高浜発電所 4号機
原子炉自動停止について
(3月7日公開会合でのご指摘事項への対応方針)

2023年3月13日

1本挿入時のN I S 挙動解析結果

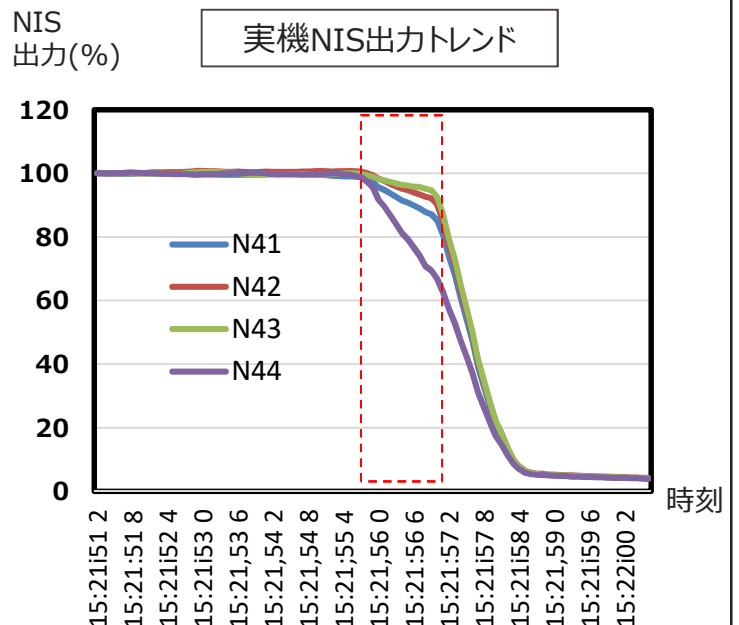
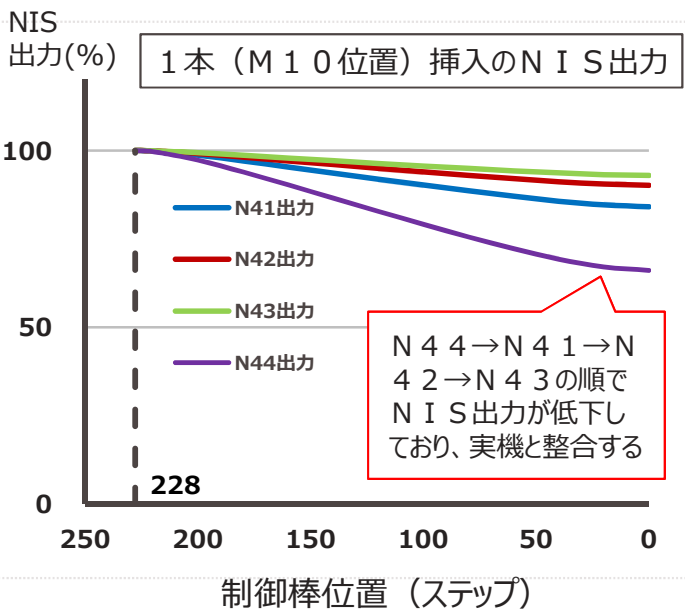
- 制御棒挿入解析条件の詳細エビデンスを報告書へ追加すること。
- M 1 0 位置近傍の制御棒が落下した際の解析結果を提示すること。

- 制御棒挿入解析条件は下表のとおりであり、事故故障等報告書本文「7. 原因調査」（20ページ）を変更するとともに、添付資料－33に追記する。（本文変更案は次ページの赤字下線部、添付資料案は別紙のとおり）
- M 1 0 位置近傍の制御棒が落下した際の解析結果については、事故故障等報告書本文「7. 原因調査」（20ページ）を変更するとともに、添付資料－33に解析した結果を追記する。（本文変更案は次ページの赤字下線部、添付資料案は別紙のとおり）

制御バンクBグループ2の4本を対象に、単独または複数の組合せで 20ステップずつ 炉心に挿入した場合の解析を行い、N I Sの挙動が実機と整合するものを確認した。

その結果、炉心M10位置の制御棒 1本 が挿入された場合、実機と同様に N44 → N41 → N42 → N43 の順でNIS出力が低下することを確認した。
